改善箇所説明図

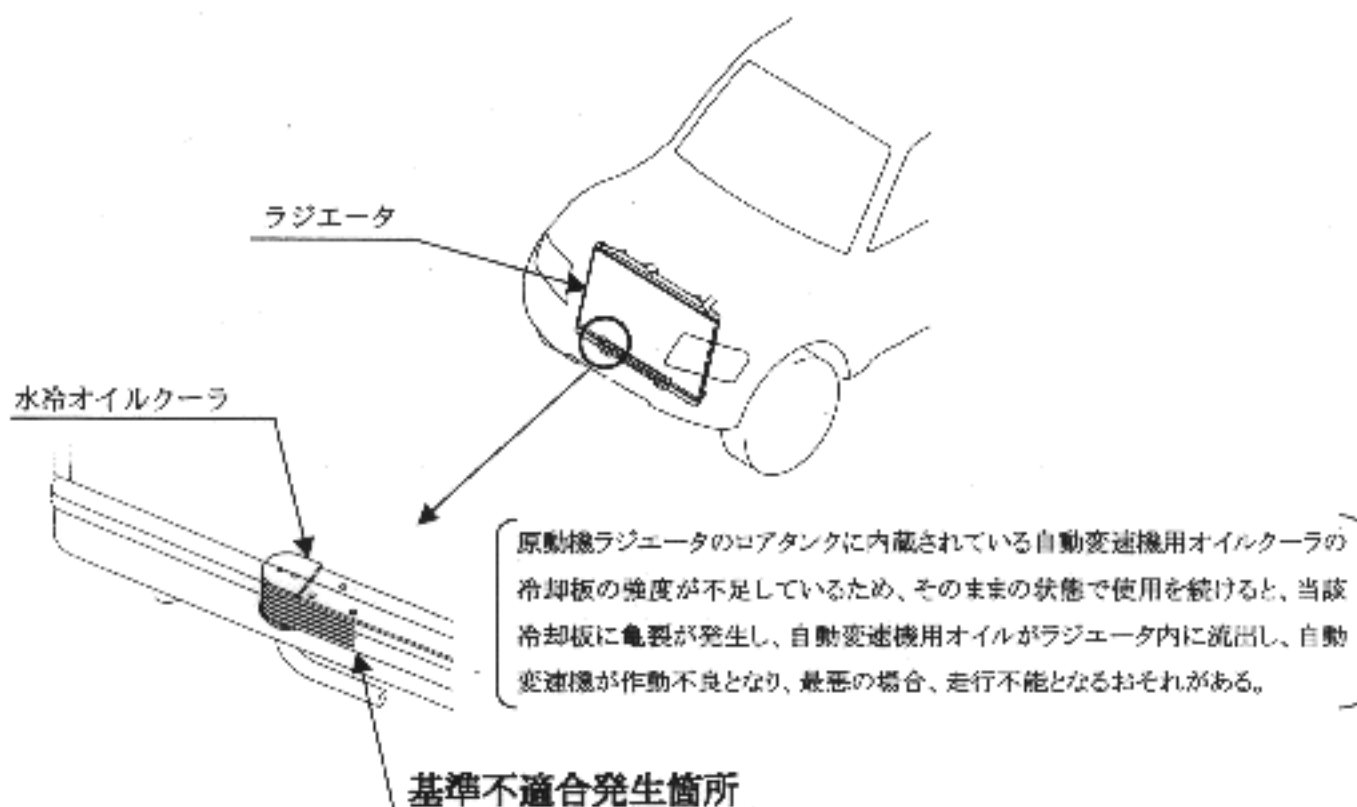
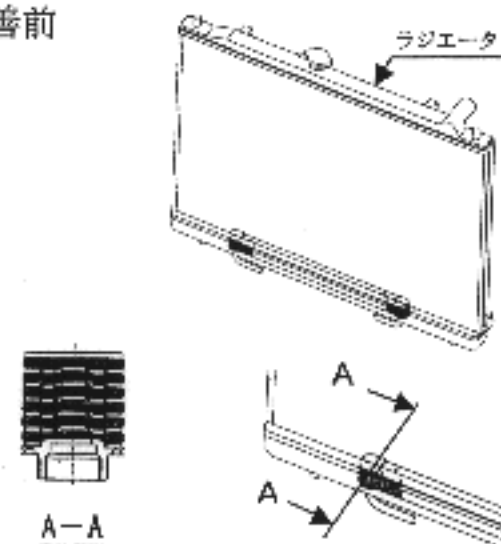
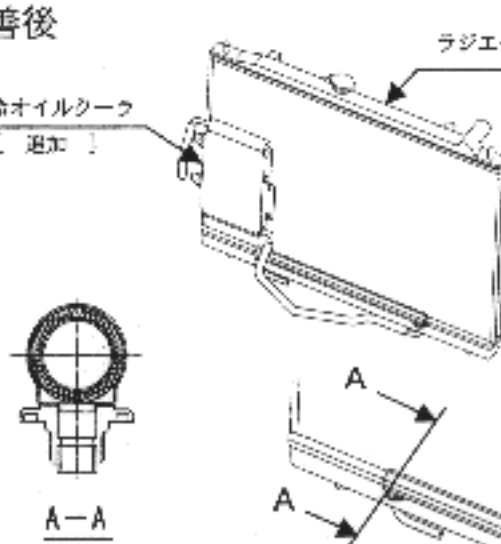
水冷オイルクーラ仕様	アルミ製積層式	水冷オイルクーラ仕様	真鍮製二重管式
空冷オイルクーラ搭載	無	空冷オイルクーラ搭載	有
<u>改善の内容</u> 全車両、当該ラジエータを対策品に交換するとともに、空冷オイルクーラを追加する。
